Korrektur

Opfikon, 08. Oktober 2024

FA-2024-056: Korrektur für den OP-Tisch TruSystem 7000

THIS TECHNICAL SERVICE BULLETIN CONTAINS CONFIDENTIAL INFORMATION

1. Installation situation of the battery (underside with holes for the positioning pins):

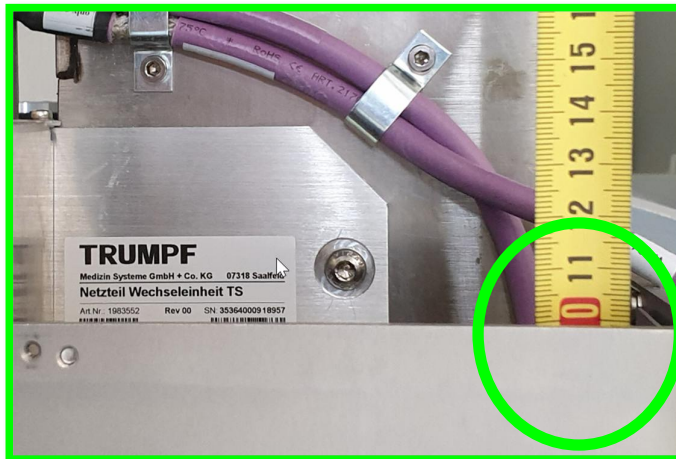
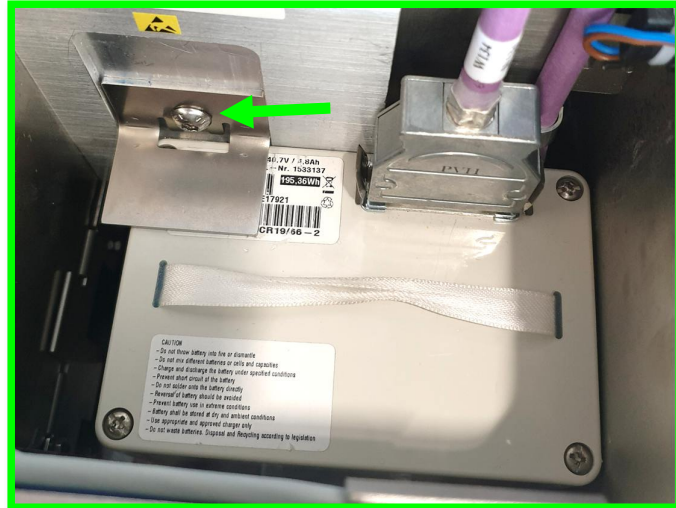
Issue details	When replacing the rechargeable batteries, Mat.1533137 or Mat.2066802, it is important to ensure the correct positioning of the batteries in the operating table. If the batteries are not placed correctly, the batteries or the battery plug may be damaged by the spindles of the tilting motor in the lowest column position. <u>A damaged Li-Ion battery is a safety risk and must be replaced.</u> ATTENTION! Failure to follow the instructions in the service manual and as a result an incorrect battery position can lead to a short circuit / smoke development / fire!!!
Solution/Action	TS7000 / TS7000dV: Instructions from the Service Manual 4990344 Chapter 6 and 18.1 must be strictly followed. TS7500 / TS7500 Hybrid: Instructions from Service Manual 4990348 Chapter 7 and 20.4 must be strictly followed. TS5500: Instructions from Service Manual 1681913 Chapter 5 and 13.3 must be strictly followed. The batteries must be seated in the positioning pins provided for this purpose on the base of the column and must sit completely flat on the base of the column. Furthermore it must be made sure that there are no cables under the batteries. It is mandatory to reassemble the battery mounting bracket and in mobile columns the cable holder in the <u>correct</u> position. A mounted holder, however, does not mean that the battery is correctly fully seated on the column base. CHECK: The distance between the top edge of the battery and the top edge of the pot can be measured as a check. This should be approx. 10cm (see photos) if the battery is installed correct.

2. Installation situation TS7500/TS5500 (power supply side, without pot), positioning pins:

6. Installation situation
TS7500/TS5500 (motor side,
mobile columns only), positioning
pins and cables:

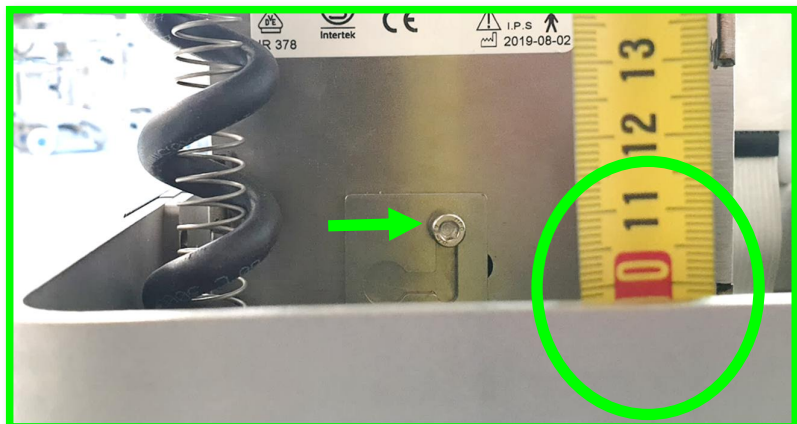
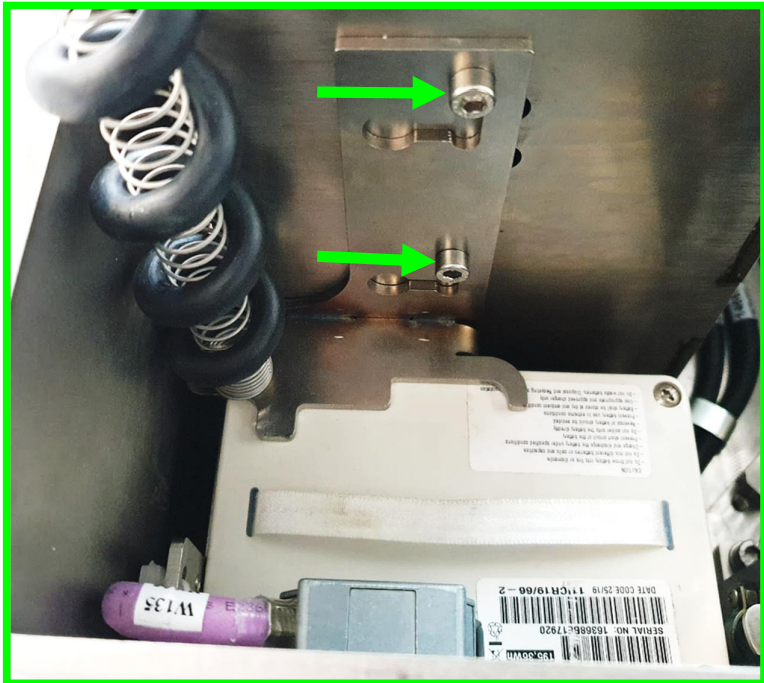
7. Battery correctly mounted in
TS7500/TS5500 (motor side, only
mobile column) cable holder is
installed correct, no cable under
the battery (flat on base), distance
correct:

12. Battery correctly mounted in
TS7000(dV) (motor side), cable
holder is installed correct, no
cable under the battery (flat on
base), distance correct:

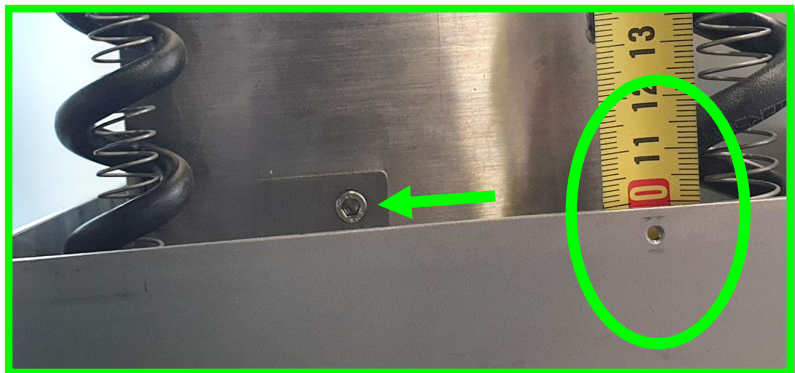
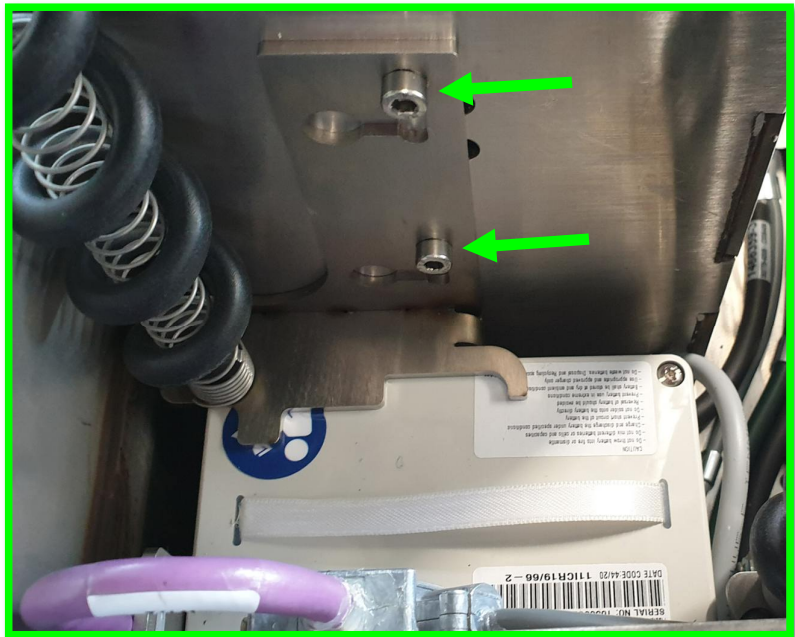
13. Battery incorrectly mounted in TS7000(dV) (motor side), cable holder is installed incorrect, cable under the battery, distance incorrect:
